**AVIS RELATIF À LA PROTECTION
CONTRE LES EVENTUELS EFFETS NOCIFS ET NUISANCES
PROVOQUÉS PAR LES RAYONNEMENTS NON IONISANTS
GÉNÉRÉS PAR DES ANTENNES ÉMETTRICES STATIONNAIRES**

Commune : LENS - Exploitant : ORANGE

Référence exploitant : 254C1_3/ 32254C1_1/ 42254C1_1/52254C1_1

Rapport n° 403 / 2025

Figure 1 : Vue en plan des lieux de séjour et des points de contrôle

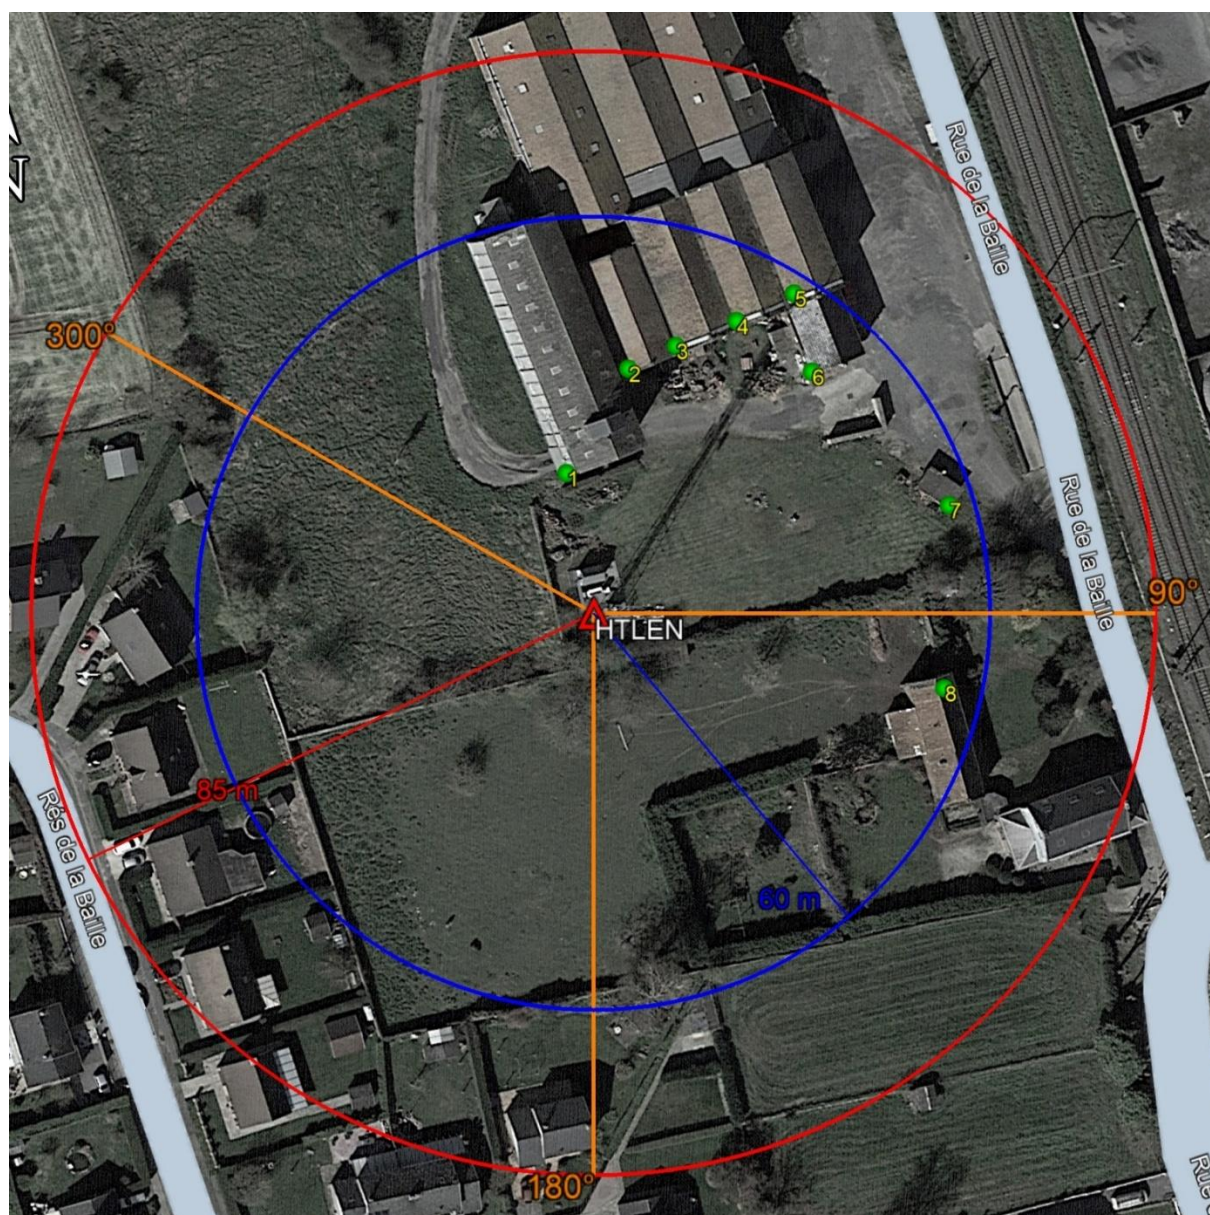
Les fréquences d'émission, la puissance rayonnée par chacune des antennes et leur gain permettent de déterminer le rayon de la zone à analyser. Tout dépassement de la limite par installation est exclu en dehors de cette zone. Le tableau 2 reprend les 35 LS² pour lesquels l'indice d'exposition est le plus élevé. Les différentes colonnes indiquent :

- le numéro du point de contrôle repris sur un des plans de la figure 1;
- le numéro du LS dans lequel se trouve le point de contrôle de la 1^{ère} colonne ;
- l'atténuation d'obstacle prise en compte pour le calcul de l'indice d'exposition dans le LS ;
- le résultat du calcul de l'indice d'exposition.

N° point de contrôle	LS	Atténuation (dB)	Indice d'exposition relatif à la limite par installation IE_i
8	LS8	3,0	0,020
7	LS7	3,0	0,016
6	LS6	3,0	0,007
2	LS2	3,0	0,005
5	LS5	3,0	0,005
3	LS3	3,0	0,005
1	LS1	3,0	0,004
4	LS4	3,0	0,004

En ce qui concerne les antennes de l'installation mentionnées dans le tableau 1, la distance maximale à laquelle la limite pourrait être atteinte, à l'extérieur, est égale à 80,7 m. S'il n'y a pas de LS à une distance inférieure, les antennes respectent forcément la limite d'immission.

Dans le cas des LS situés à l'intérieur des bâtiments, une atténuation d'obstacle est prise en compte et il en résulte que la distance maximale à laquelle la limite pourrait être atteinte se réduit à 57,1 m.

Figure 2 : Vue en plan des installations d'antennes dans un rayon de 300 mètres autour de l'installation faisant l'objet de la demande d'avis

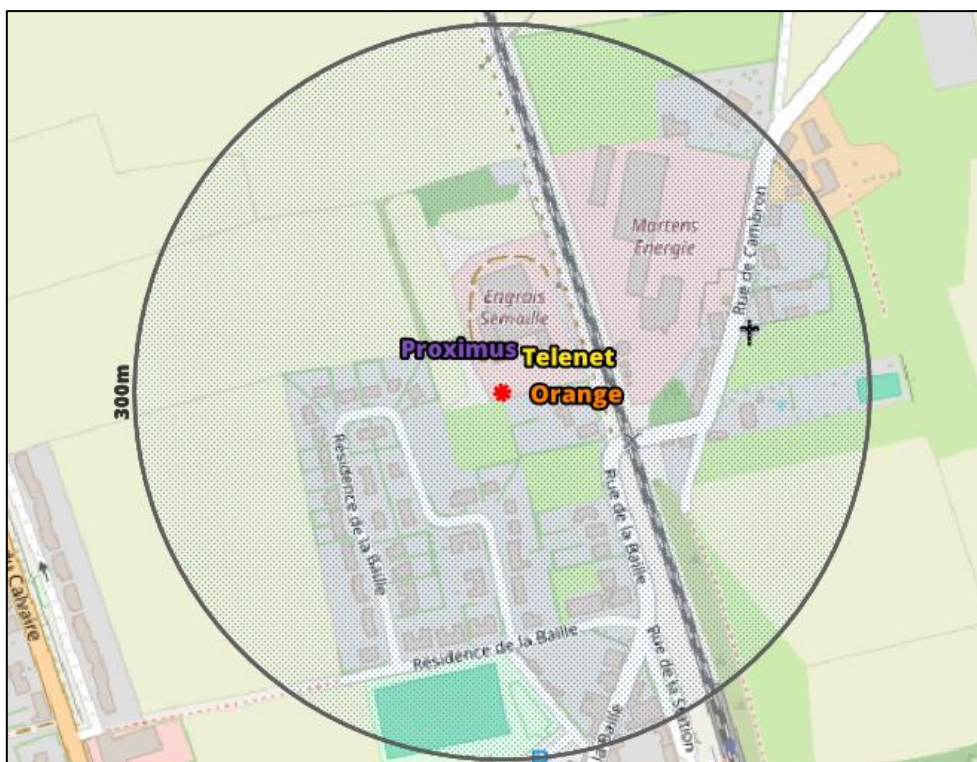
Le plan en projection verticale de la figure 2 indique la localisation des installations d'antennes émettrices stationnaires visées par le décret et situées dans un rayon de 300 mètres autour de l'installation référencée dans le paragraphe 2 et localisée au centre du cercle. Les données de localisation de ces antennes et les avis correspondant sont accessibles via le cadastre en ligne des antennes émettrices stationnaires⁸. Les installations prises en compte dans l'évaluation du respect de la limite cumulative sont les installations d'antennes émettrices déclarées en service par l'exploitant à la date du présent avis, à l'exception de l'installation référencée dans le paragraphe 2 et éventuellement d'autres installations ayant fait l'objet d'une demande d'avis à la même date et qui sont situées à l'intérieur de la zone de 300 mètres de rayon.

- a) il y a au plus 4 installations d'antennes émettrices stationnaires présentes dans la zone d'évaluation de 300 mètres de rayon représentée dans la figure 2, y inclus l'installation référencée dans le paragraphe 2 : la limite cumulative définie à l'article 4, §2 du décret est nécessairement respectée dans les lieux de séjour à l'intérieur de la zone d'évaluation de 300 mètres de rayon ;

- b) il y a exactement 5 installations d'antennes émettrices stationnaires présentes dans la zone d'évaluation de 300 mètres de rayon représentée dans la figure 2, y inclus l'installation référencée dans le paragraphe 2 et il existe, pour 3 ou 4 de ces installations, un avis attestant le respect de la limite abrogée de 3 V/m : la limite cumulative définie à l'article 4, §2 du décret est nécessairement respectée dans les lieux de séjour à l'intérieur de la zone d'évaluation de 300 mètres de rayon ;

- c) dans tous les autres cas, il a été vérifié que la limite cumulative définie à l'article 4, §2 du décret n'est pas dépassée dans les lieux de séjour sur base du nombre d'installations localisées dans la zone d'évaluation de 300 mètres de rayon représentée dans la figure 2, de leur localisation ainsi que des données inscrites dans la figure 1 et au paragraphe 4 du présent avis et dans les avis attestant le respect de la limite par installation ou de la limite abrogée de 3 V/m relatifs aux autres installations reprises dans la figure 2.

Compte tenu des considérations ci-dessus, il apparaît que l'intensité du rayonnement électromagnétique généré, dans les lieux de séjour situés dans un rayon de 300 mètres autour de l'installation référencée dans le paragraphe 2, par l'ensemble des antennes émettrices stationnaires de l'ensemble des exploitants du même site d'antennes émettrices stationnaires respecte la limite fixée à l'article 4, § 2 du décret.
